RENESAS TECHNICAL UPDATE

製品分類	MPU & MCU	発行番号	TN-V85-A027A/J	Rev.	第1版
題名	標準セルフ・プログラミング・フローに関する誤記訂正		情報分類	技術情報	
適用製品	本文記載	対象ロット等	関連資料	適用製品のユーザーズマニュアル	
		全ロット

標準セルフ・プログラミング・フロー

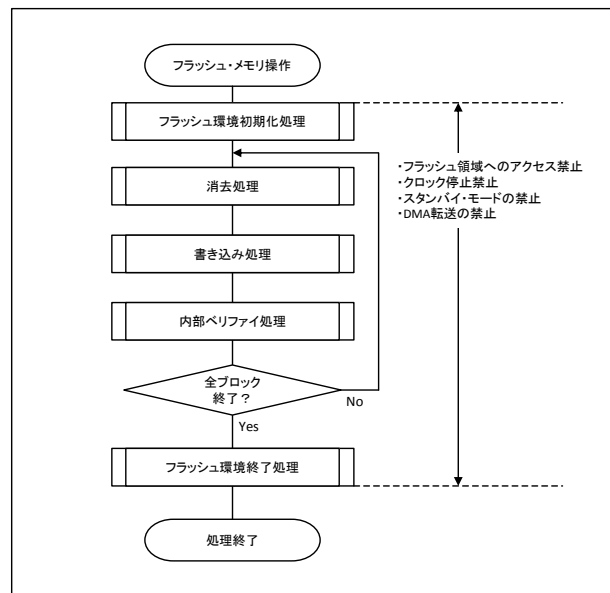
フラッシュ・メモリの標準セルフ・プログラミング・フローにおいて、フラッシュ環境期間中は「HALT モード以外のスタンバイ・モードの禁止」から、「スタンバイ・モードを禁止」とさせていただきます。
